# Informe de Auditoría Técnica EIC-Lanamme-INF-0130-2021: Evaluación del desempeño inicial de la estructura de pavimento del proyecto: Mejoramiento y rehabilitación de la Ruta Nacional N°160, sección: Playa Naranjo - Paquera

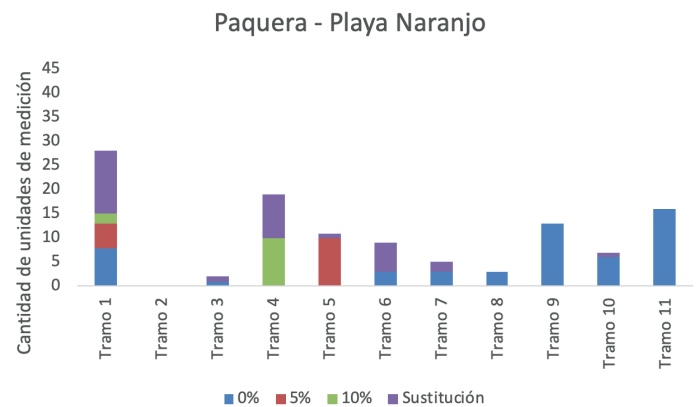
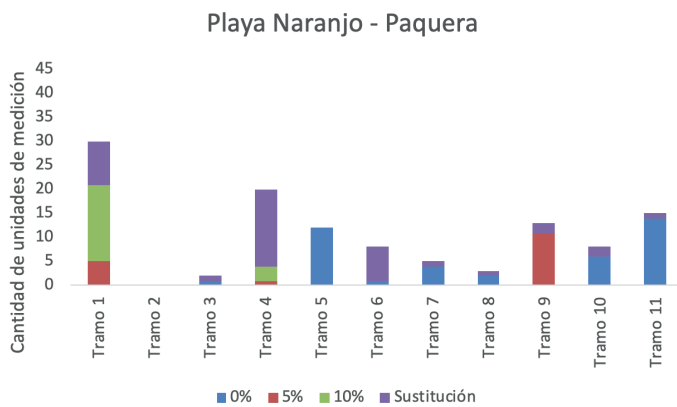
- La Administración consideró una cantidad importante de singularidades que afectó los análisis realizados y podría estar obviando una condición inadecuada de la regularidad superficial del proyecto.

- Tanto los resultados obtenidos por la Verificación como por el LanammeUCR muestran una gran cantidad de unidades de medición en las categorías con multa, lo que es indicativo de que la regularidad superficial del proyecto no está acorde a lo establecido contractualmente.

- La gran cantidad de unidades de medición en las categorías con multa puede estar relacionado con las prácticas inadecuadas que fueron evidenciadas en la construcción de la estructura de pavimento.

- Para futuros proyectos, definir singularidades tipificadas al inicio de la ejecución de la obra con base en los planos constructivos.
- Instar a la Supervisión del proyecto a llevar un registro de inspección del proceso constructivo que sirva de respaldo técnico para validar o no las eventuales singularidades presentadas por el Contratista.

- Analizar los valores individuales de IRI de forma espacial para identificar tramos con deficiencias constructivas que incidan en los resultados del perfil longitudinal.

- Aplicar las multas establecidas en la Tabla 405-1 por incumplimiento del IRI, según corresponda.
- Evitar las prácticas constructivas inadecuadas que fueron evidenciadas en la ejecución del proyecto, de manera que no se genere un deterioro prematuro en las capas del pavimento ni se reduzca la capacidad estructural de éste

### Sobre el análisis de deflexiones

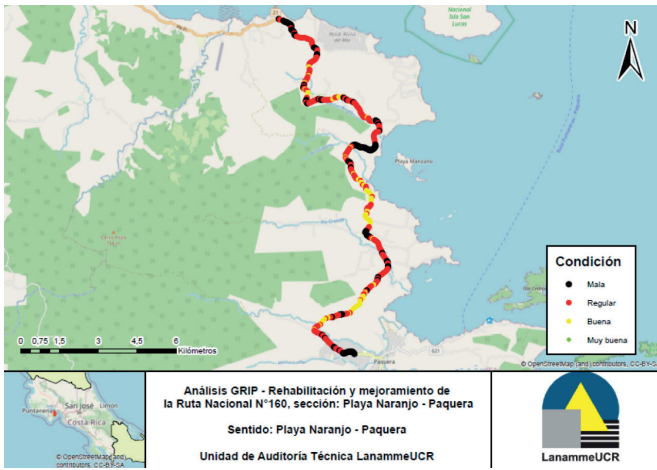
- La condición estructural de las secciones evaluadas en ambos carriles es de regular a severa.
- La condición estructural severa evidenciada en las capas intermedias de la estructura de pavimento puede estar asociada a los deterioros evidenciados durante el proceso constructivo y a una calidad inadecuada de los materiales empleados.

- Monitorear el desempeño de la estructura de pavimento y la posible aparición de deterioros prematuros.
- Identificar los tramos con exudación y atenderlos de manera oportuna, con el fin de garantizar una superficie segura para el tránsito del usuario a lo largo del proyecto.
